DODATEK Č.1

KE SMLouvĚ O DíLO Č. SM1800000260 NA AKCI: „REKONSTRUKCE ŠKOLNÍ KUCHYNĚ A DROBNÉ STAVEBNÍ ÚPRAVY ZŠ POŠEPNÉHO NÁMĚSTÍ“

Technický list změny (TLZ) č.:1

Změnový list č. 4b (odpočty) - doplnění stávajících svítidel + nových svítidel 2.NP

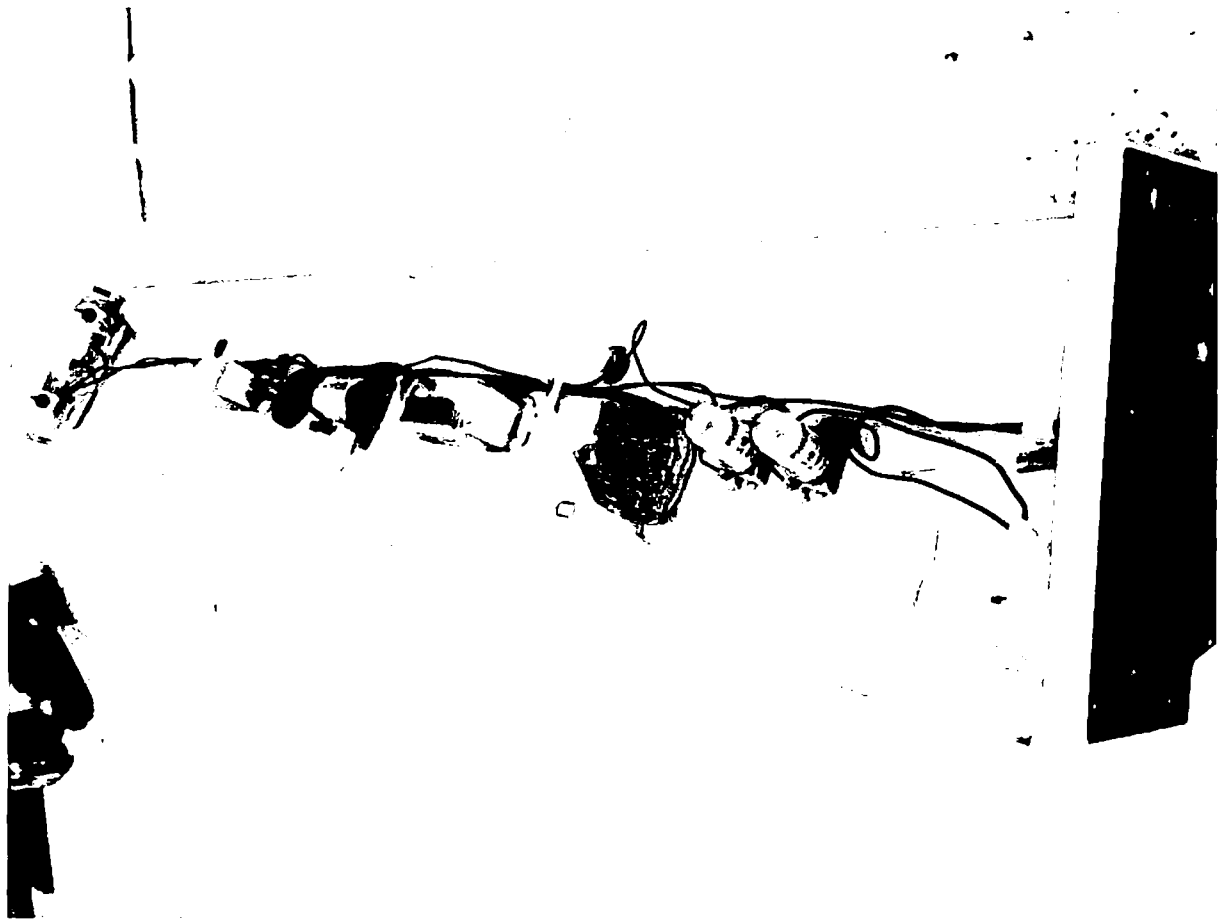
Vyjádření zhotovitele: z důvodu nových rozvodů ZTI (vodovod a kanalizace) v prostorách tříd ve 2.NP bylo nutné stávající světla demontovat, nicméně technický stav stávajících svítidel neumožňoval jejich opětovnou montáž, a to i z důvodu toho, že svítidla jsou na sklonku své životnosti a neodpovídají současným předpisům. PD uvažovala s montáží stávajících svítidel na nový kazetový podhled, což je technologicky možné, nicméně to neodpovídá dnešním stavebním standardům a normám. V případě kazetových podhledů je vhodnější řešení použití integrovaných svítidel oproti přisazeným. Vzhledem k rozsahu rekonstrukce použití stávajících svítidel k opětovné montáži přisazením kazí celkový dojem z finálního provedení rekonstruovaných prostor objektu.

Změnový list č. 17b (odpočty) - Podbetonování a založení VZT konstrukce

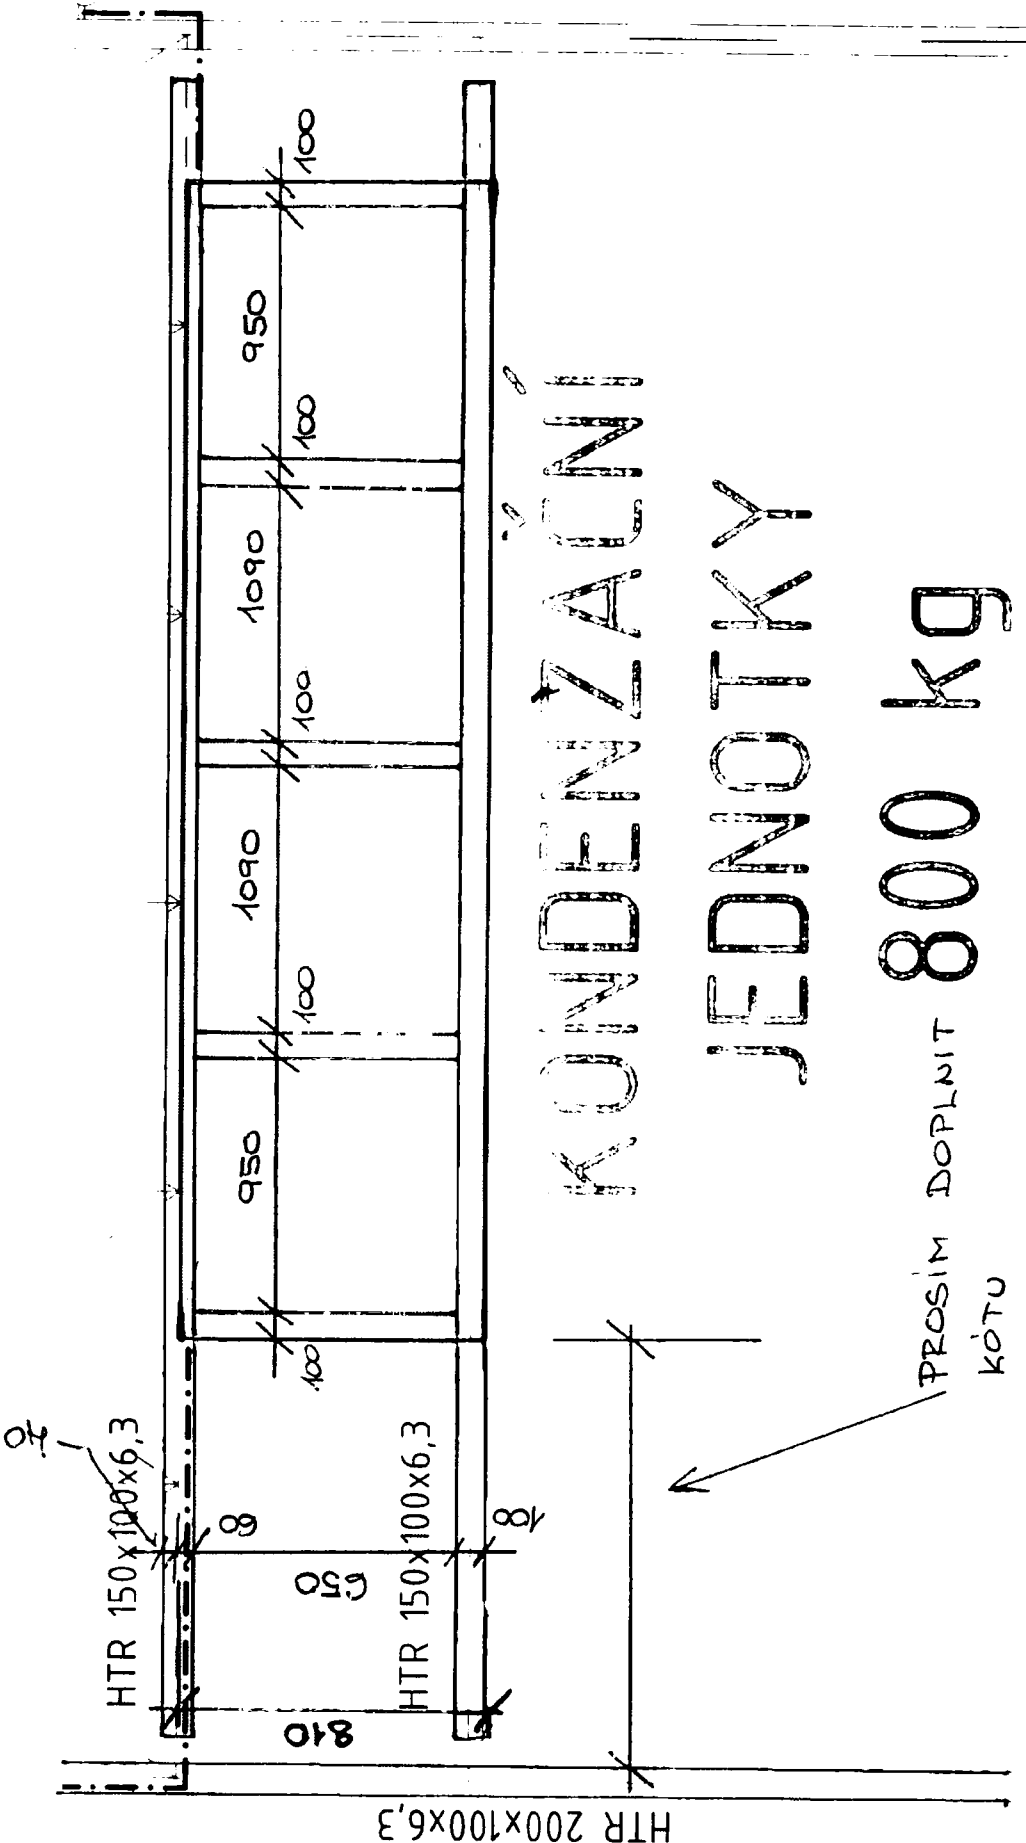
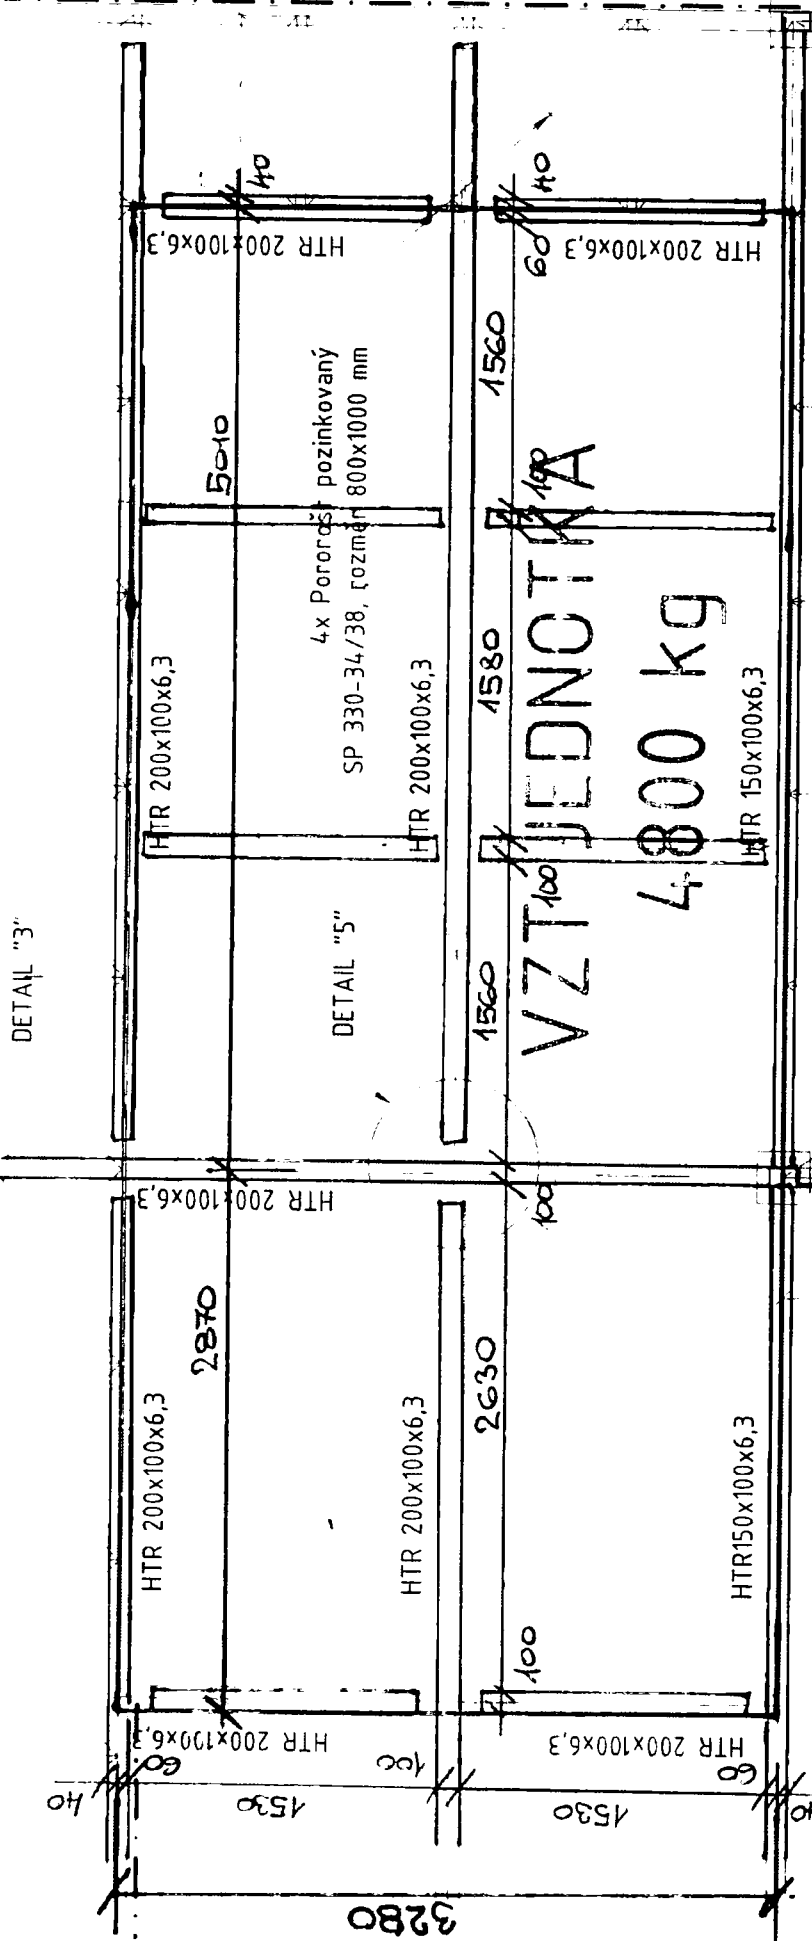
PROSÍM DOPLNIT
KÓTU
